変更対象製品：MF-914Series、CPA-9000Series、CPA-7000Series、CPA-6100、CPA-6200

拝啓 貴社益々ご清栄のこととお慶び申し上げます。
 平素は格別なるお引き立てを賜り、厚く御礼申し上げます。
 この度使用部材の生産終了の為、下記の通り「抵抗基板変更」を実施します。
 誠に恐縮存じますが、よろしくお取り計らい下さいますよう、
 お願い申し上げます。

変更箇所詳細

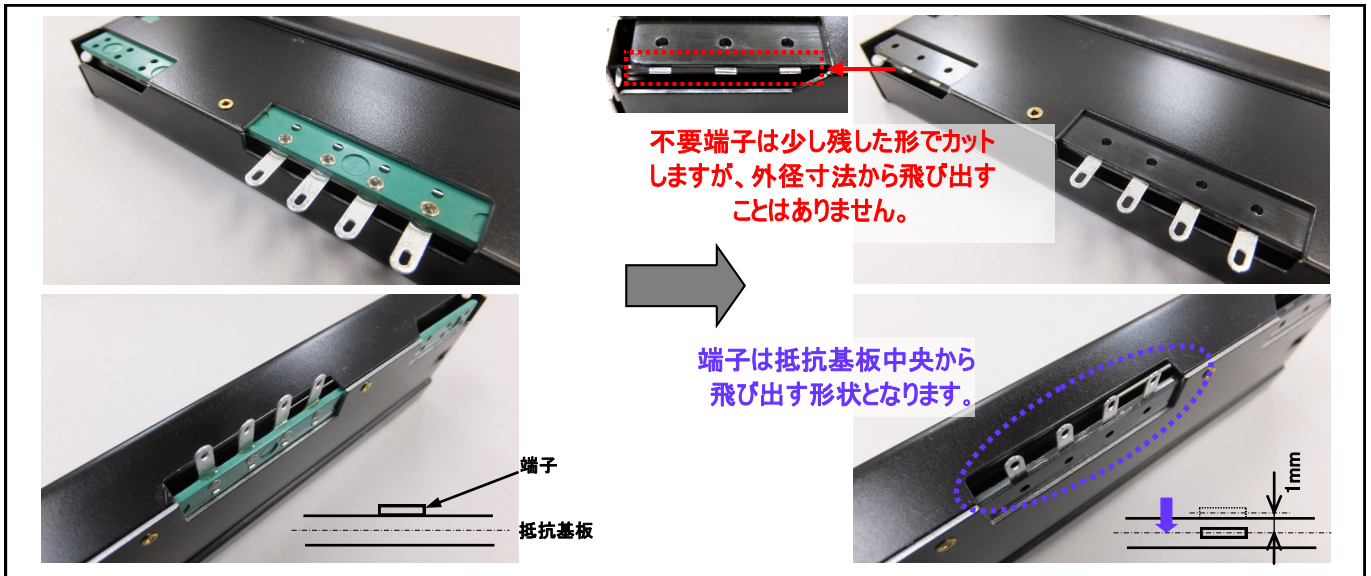
- 変更対象製品抵抗基板に使用されている樹脂が変更(緑→黒)となります。(変更箇所詳細参照)

- ご使用に際し、電気的仕様は変更ありません。
- 端子がインサートモールド仕様に変更となる為、**端子位置が1mm移動**します。
- 製造上、端子を2回路仕様で構成する必要がある為、**1回路仕様では不要な端子をカット**します。
- **端子サイズが小さく(長さ7.5mm→6mm、幅3mm→2.5mm)**なります。
